『東京電力ホールディングス株式会社福島第一原子力発電所の中期的リスクの  
低減目標マップの改定（2回目）』に関する当社の認識について

2023年3月20日

東京電力ホールディングス株式会社

# 参考. 中期的リスクの低減目標マップの改訂 (2回目)

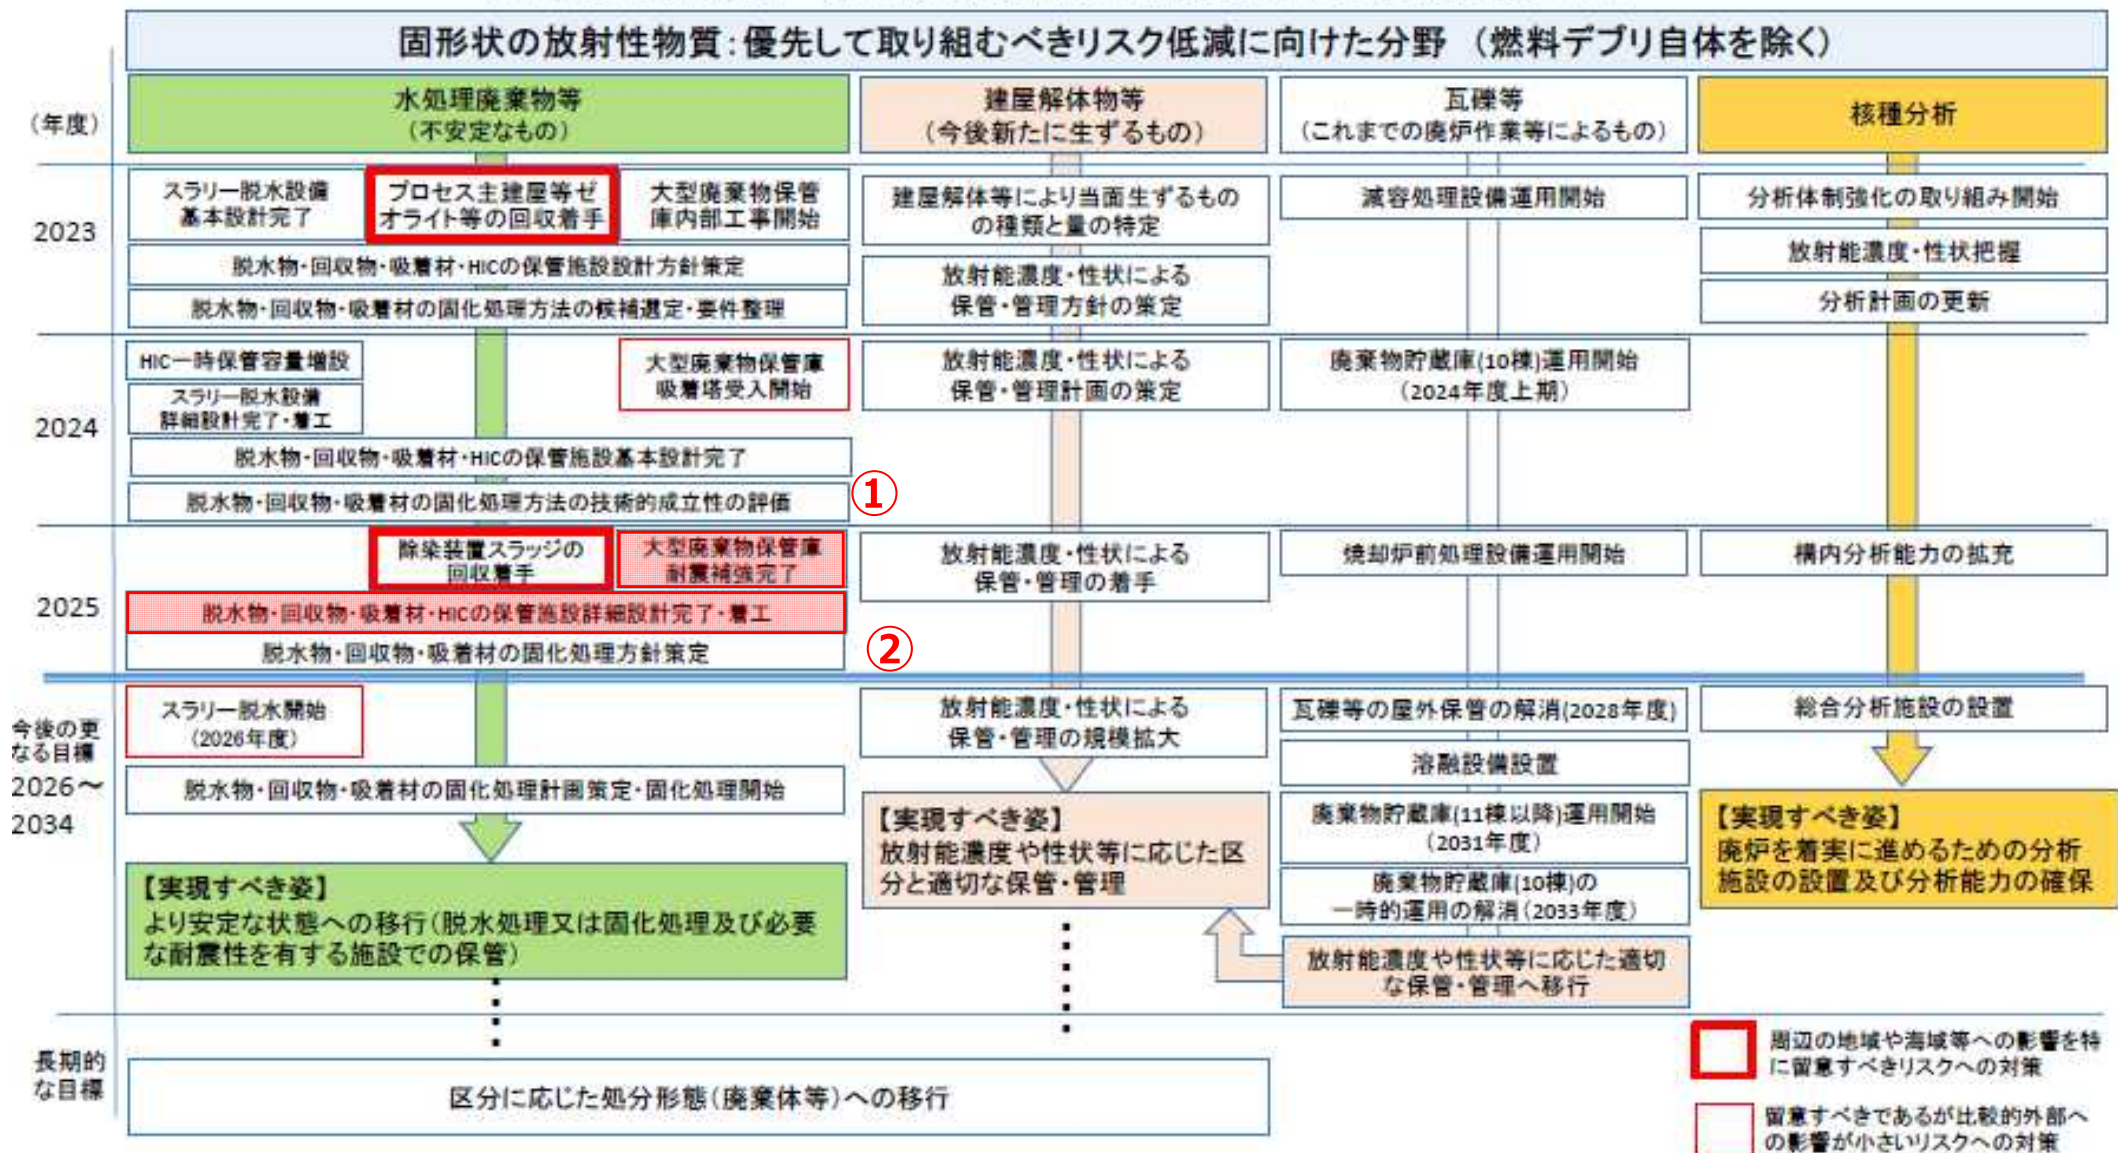
### ➤ 大型廃棄物保管庫耐震補強完了（①）

目標時期：「2025年度」から「今後の更なる目標（2026～2034年度）」へ変更

意見理由：「大型廃棄物保管庫耐震補強完了」は、現在、建屋の耐震補強範囲や補強方法の検討を進めている状況。建屋の補強の検討には、課題が多く、補強工事完了までに相応に時間を要することが想定されるため、一部の吸着塔受入開始時期の前倒しの検討を進めながら、現段階では2026年度の補強工事完了を目指す。

### ➤ 脱水物・回収物・吸着材・HICの保管施設詳細設計完了・着工（②）

当社意見：項目名称：「脱水処理・回収物の保管施設設計完了/固化処理計画策定」から、「脱水処理・回収物の保管施設設計完了」へ変更

意見理由：今後新たに必要となる脱水処理・回収物の保管施設の設計は、2023年度に設計方針を策定、2024年度に基本設計を行い、2025年度に詳細設計を完了する計画。

⇒3月1日原子力規制委員会です承された内容：目標時期「2025年度」に設定

⇒3月1日原子力規制委員会です承された内容：項目名称：「脱水物・回収物・吸着材・HICの保管施設詳細設計完了・着工」
